013/2024-АР · СТАДИЯ П · ЛИСТ 01

ДЕТСКИЙ САД НА УЛ. КОЛЛЕКТИВНАЯ

ВИЗУАЛИЗАЦИИ — В КАДРОВ · ЧЕРТЕЖИ — СТАДИЯ П, РАЗДЕЛ АР, 7 ЛИСТОВ
АЛЬБОМ ПОДГОТОВЛЕН ДЛЯ ОБСУЖДЕНИЯ С ЗАКАЗЧИКОМ · 19.10.2026

FIG. 04 — ПЗУ: КАРЕ В ЦЕНТРЕ, ФРУКТОВЫЙ САД ПО ПЕРИМЕТРУ, ВЪЕЗД С ЗАПАДА, РАЗВОРОТ ТЕХНИКИ R=8,96.

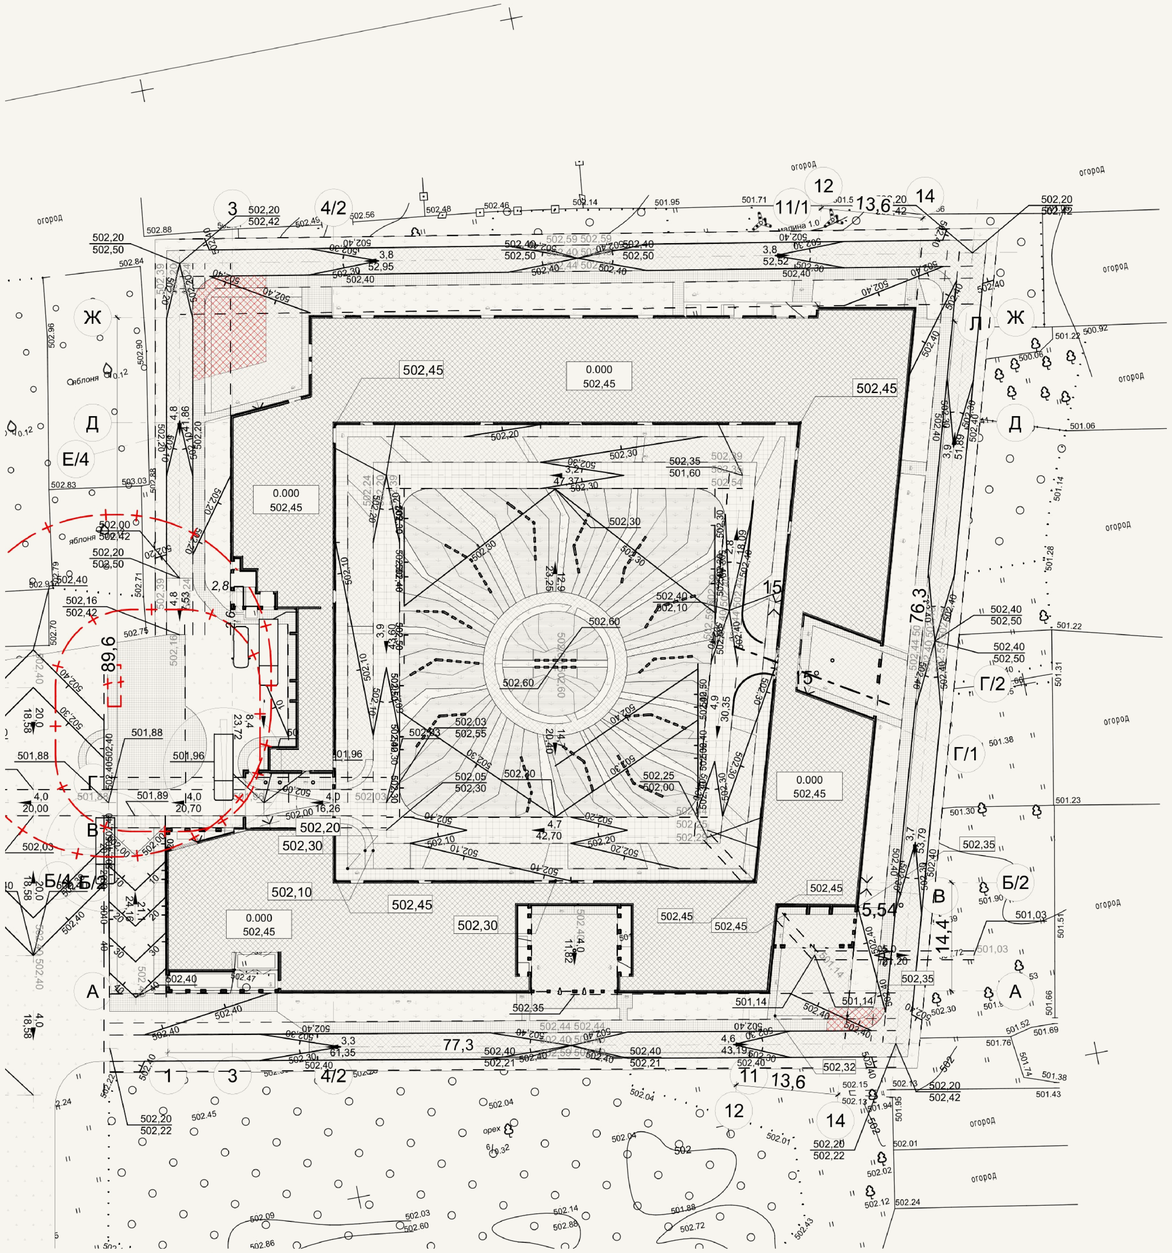
С востока и юга к участку вплотную подступают частные огороды — 73 подписи «огород» на листе ПЗУ. Приватность, запахи, доступ; буферной полосы в проекте нет.

Один въезд с запада, разворотная площадка R=8,96 у служебного корпуса. Второго выезда и круга для пожарной техники 12 × 12 м нет.

15 деревьев по ведомости на 1,45 га: орех 6, яблоня 5, шелковица 4. Для участка такого размера это 10 деревьев на гектар при норме 80–120.

Ограждение по периметру есть, но с востока и юга оно идёт вплотную к частным огородам. Нужен отступ 3–5 м и двухрядная посадка.

FIG. 06 — 1 ЭТАЖ: 6 ГРУПП, ПИЩЕБЛОК, МЕДБЛОК, АДМИНИСТРАЦИЯ, БАССЕЙН. ДВОР С 16 ПЛОЩАДКАМИ.

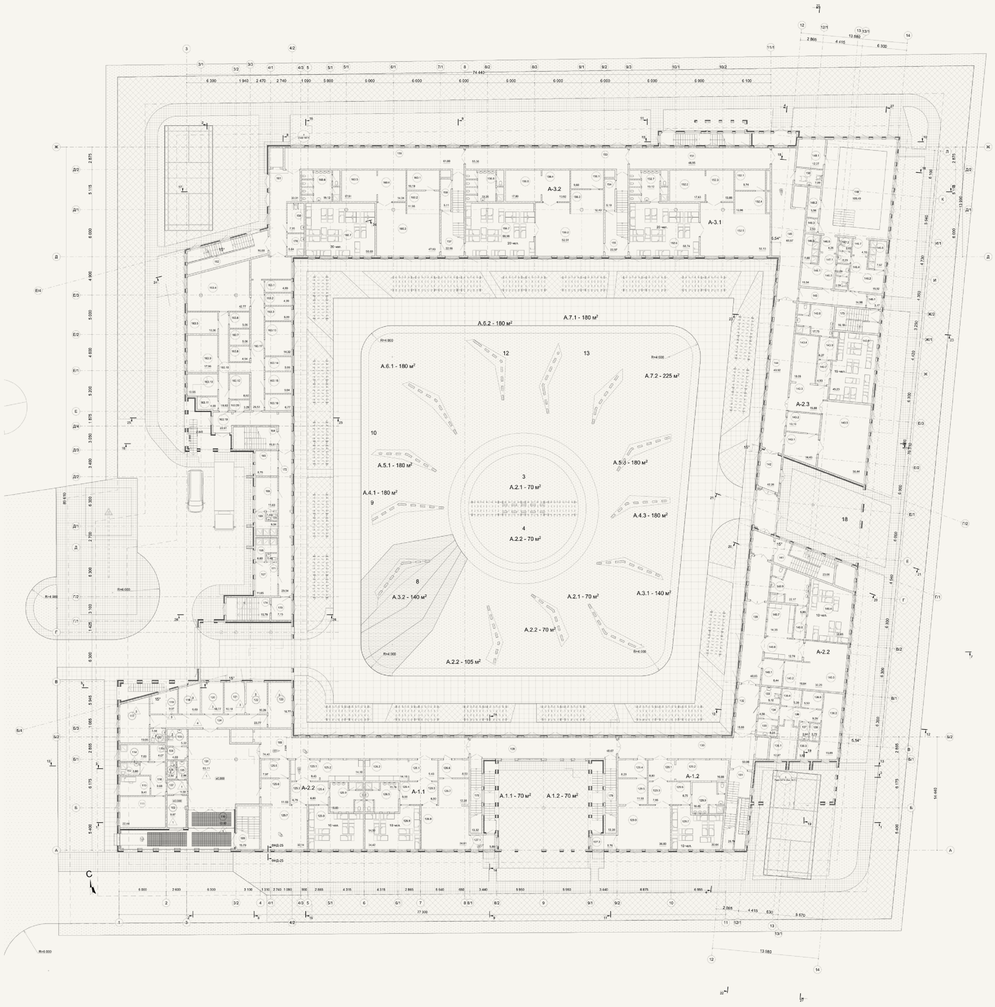
2 этаж больше 1-го на 426 м² — без объяснения. Открытые площадки 3 этажа (374,7 м²) включены в площадь этажа. «Второй свет бассейна» — без площади.

FIG. 10 — ФАСАД 11/1-1, 83 040 ММ: ДВА ЯРУСА АРОК, СПЛОШНАЯ ЦВЕТНАЯ ЗАЛИВКА.

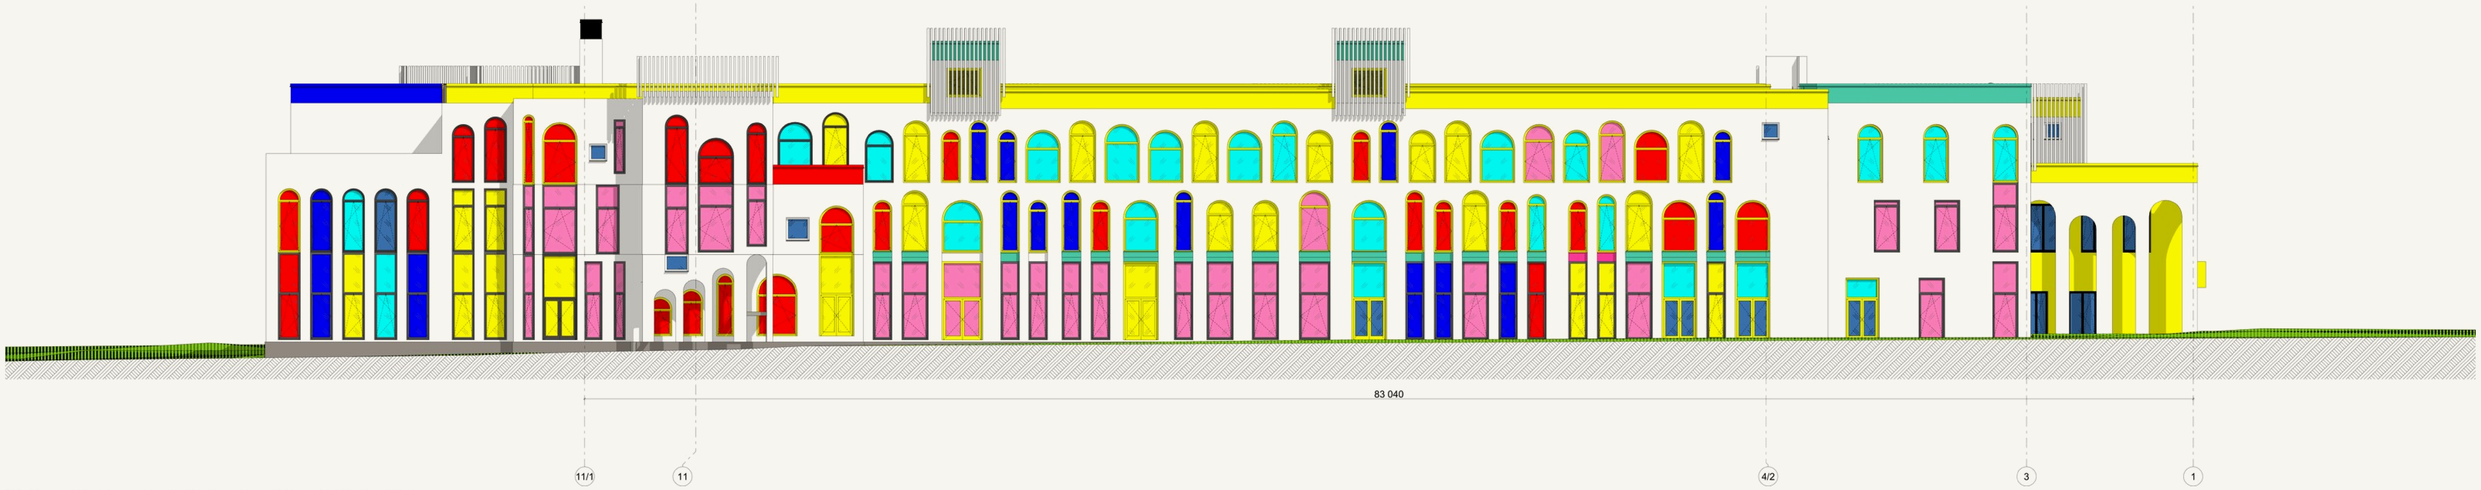
11 Девять чистых RGB-цветов
38 заливок на листе. Цвет не привязан к функции, чистые тона выгорают, в RAL аналогов нет.
Действие: 6 цветов RAL, правило 80 / 15 / 5.

12 Одна арка на всё
Вход в группу не отличается от окна группы. Первый этаж читается как торговая галерея.
Действие: три типа проёма в сетке 6,3 м.

13 Главный вход не читается
Нет козырька, увеличенного тамбура, места ожидания и навигации.
Действие: вынести объём входа на 2,5–3 м.

14 На фасадах нет инженерии
Ни вентрешёток, ни водосточных воронок, ни молниезащиты, ни камер, ни освещения. Всё это появится в Р и разрушит цветную графику.
Действие: показать инженерию уже в П.

07 Переписать палитру
6 цветов RAL, 80 / 15 / 5, цвет = возраст группы. Замена ведомости отделки.
4–8 НЕДЕЛЬ · 2–3 ЛИСТА

08 Ввести три типа проёма
Окно 2,1 · вход 1,8 · общий блок 3,0 м в сетке 6,3 м.
4–8 НЕДЕЛЬ · 2–3 ЛИСТА
